BARRAGEM FORQUILHA I

**OBRAS DE DESCARACTERIZAÇÃO DE BARRAGENS
ALTEADAS PELO MÉTODO DE MONTANTE**

COMPLEXO PARAPEBA, OURO PRETO – MG
PROCESSO SEI 2090.01.0001302/2022-31

RELATÓRIO TRIMESTRAL PERÍODO: AGOSTO A OUTUBRO DE 2024

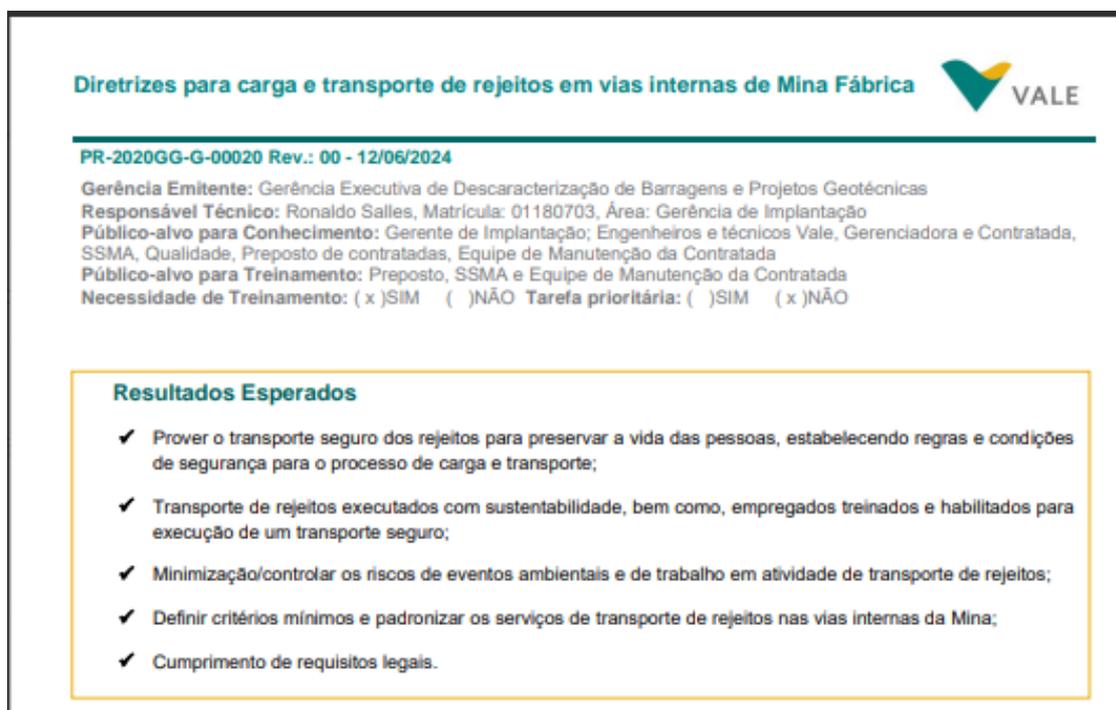
Conforme recomendação **F1-0100**, o procedimento de transporte e disposição final dos rejeitos, documento PR-2020GG-G-00020 Rev.: 00 - 12/06/2024 contemplando as medidas de controle para evitar perdas de resíduo durante o trajeto realizado entre área de descaracterização e destino final, foi elaborado e disponível no **Anexo F1-0100**.

Figura 30 - Mapa com indicação dos locais de remoção de estruturas conforme projeto e planejamento recomendação F1-0075

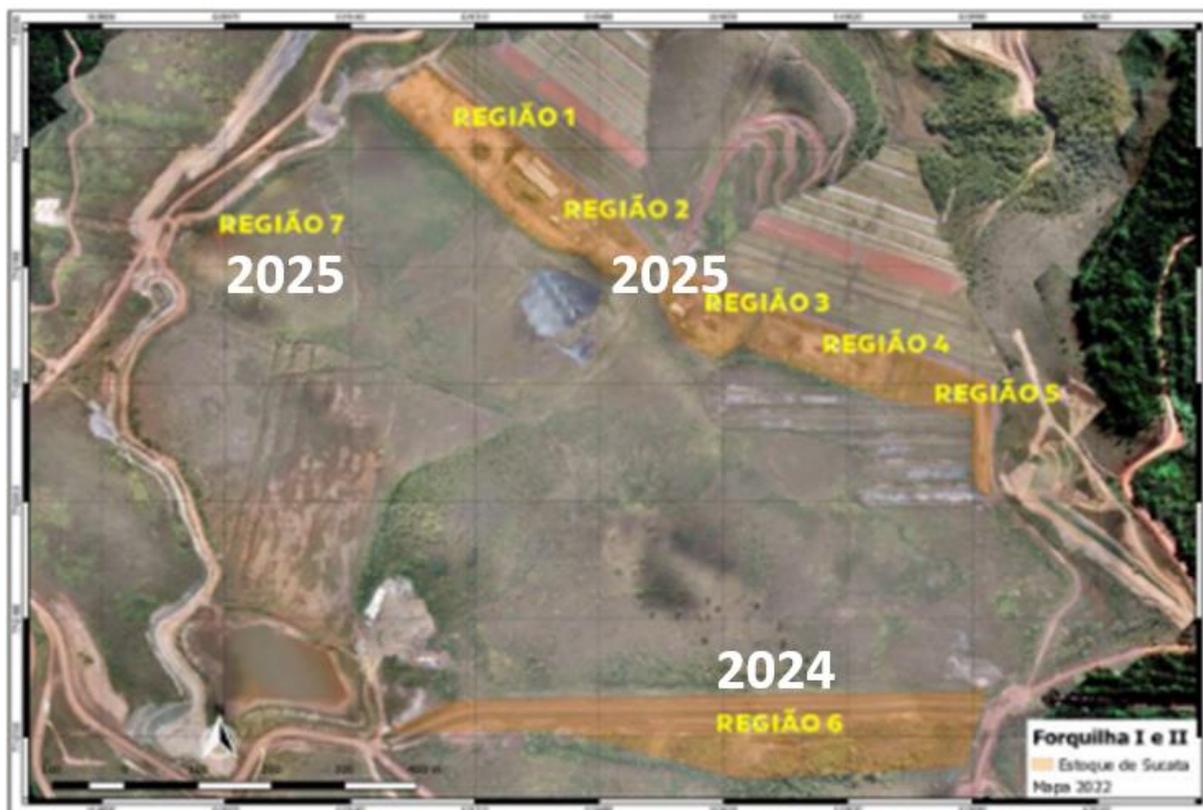
Em atendimento às recomendações **F1-0075** e **F1-0019**, que solicitam o diagnóstico e a remoção de todas as estruturas abandonadas e sucatas sobre a barragem, a Vale informa que as estruturas vêm sendo removidas conforme necessidade do avanço de obra e cronograma. O projeto 1850HH-X-41329 apresenta as interferências identificadas pela projetista Intertachne, sendo que as regiões 1/2/3/4/5/7, serão inseridas no cronograma de obras, após a emissão dos projetos detalhados.

Figura 102 – Ponto proposto para o monitoramento de sedimentos, inerente ao monitoramento e controle ambiental das obras de descaracterização das Forquilhas I e II.

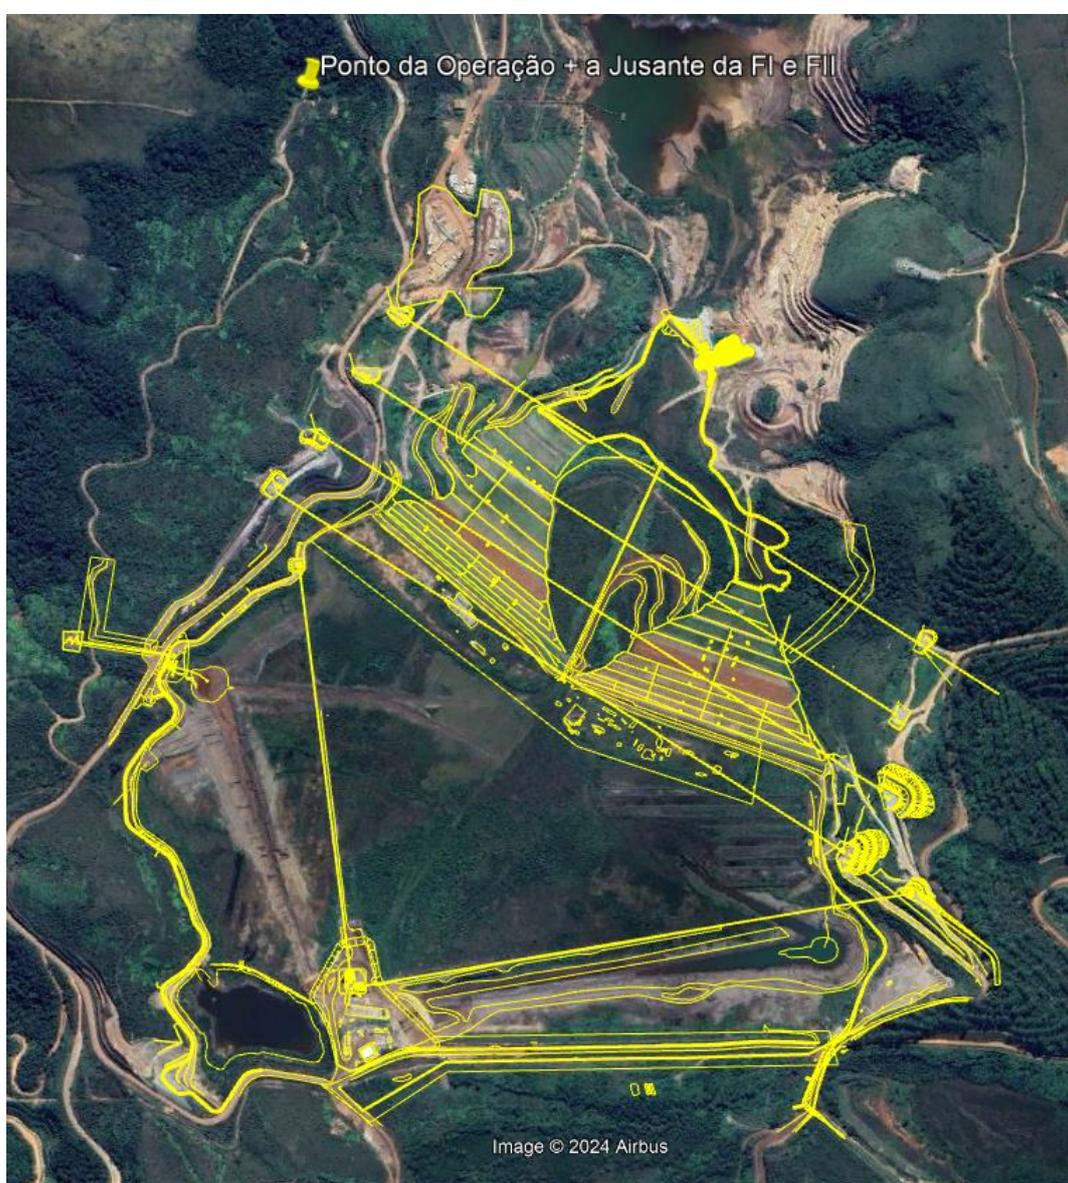
Durante essa fase, o reservatório da Forquilha IV, localizado logo a jusante, atuará como um “Sump” do projeto, impedindo que sedimentos das obras atinjam os cursos hídricos e alterem a qualidade das águas superficiais. Portanto, entendemos que o monitoramento de sedimentos a jusante das estruturas é desnecessário, considerando a função de controle do reservatório da Forquilha IV. Por outro lado, o projeto de descaracterização prevê a implantação de canais de drenagem nos reservatórios, denominados “regreide”, que serão interligados a um canal de descaracterização a jusante dos reservatórios, vertendo na Ombreira Esquerda (OE) da Forquilha I, no Ribeirão do Prata.

Nessa vertente, é crucial implantar um ponto de monitoramento de sedimentos. No entanto, devido às condições de declividade, vegetação densa e acessos existentes, atualmente não é possível inserir esse ponto de monitoramento. Informamos que, à medida que as obras de implantação do referido canal avançarem e novas opções de acesso surgirem, avaliaremos a inclusão de um ponto de monitoramento nessa região.

Opção 1: Monitoramento dos sedimentos no ponto localizado na porção mais a jusante das barragens Forquilhas I e II. Esse ponto é de responsabilidade da operação e existem acessos seguros para coleta da água para monitoramento dos sedimentos. A Vale apresentou essa proposta na penúltima sessão técnica (agosto/2024), porém ela foi recusada pela AECOM, sob justificativa que o local proposto é distante da frente da obra de implantação do canal de descaracterização e, portanto, pouco representativo. A Vale também concordou com essa decisão. A figura a seguir ilustra a localização do ponto de monitoramento.

Figura 110 - Captações superficiais na calha do rio das Velhas, a jusante da ECJ. Vale, 2024.

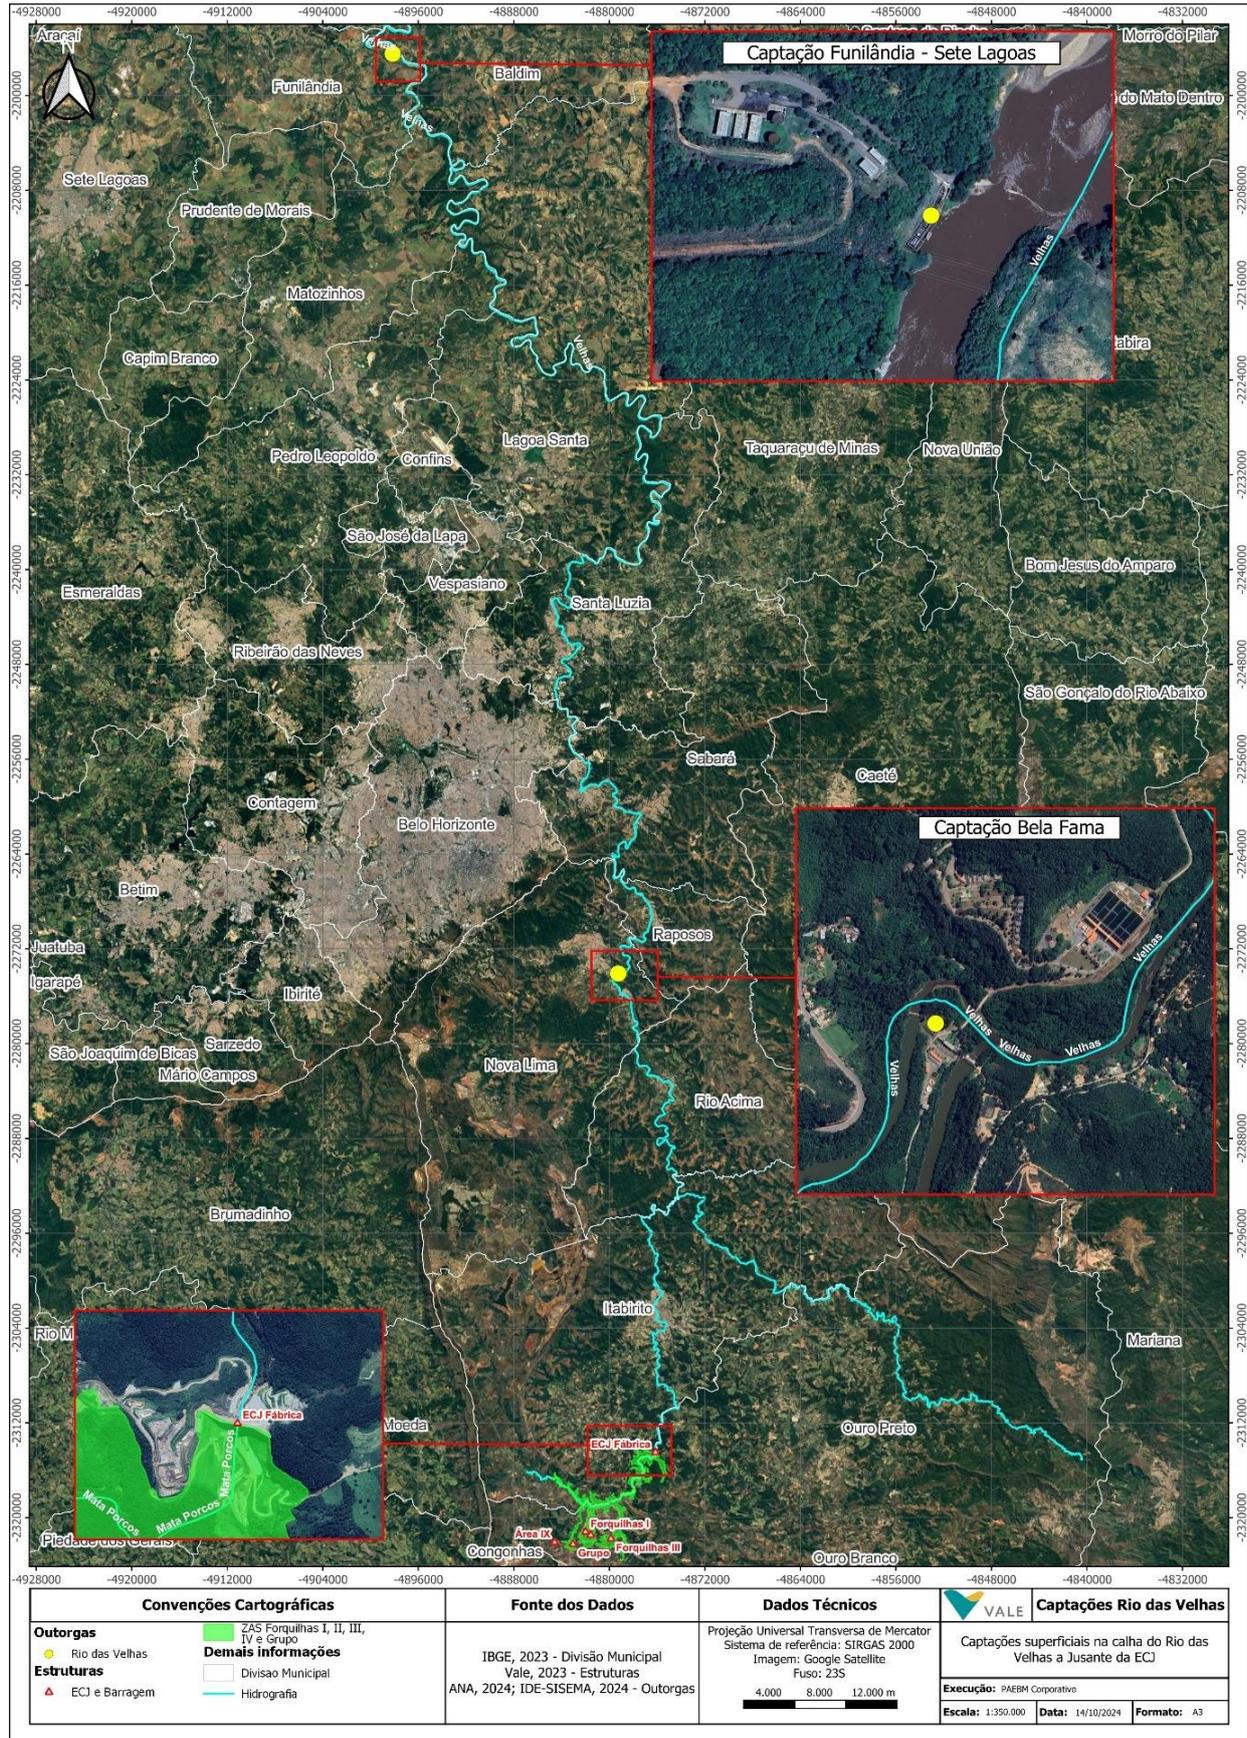
Com relação aos questionamentos da AECOM sobre às captações de água destinadas ao abastecimento público localizadas a jusante da ECJ Fábrica (**Recomendação F1-0045**), entre o trecho fluvial da ECJ e o município de Jequitibá, a Vale informa que há duas captações, sendo elas: a captação da ETA Bela Fama, localizada no município de Nova Lima, responsável pelo abastecimento do Sistema Integrado do Rio das Velhas; e a captação do município de Sete Lagoas, situada em Funilândia, conforme ilustra o mapa abaixo.
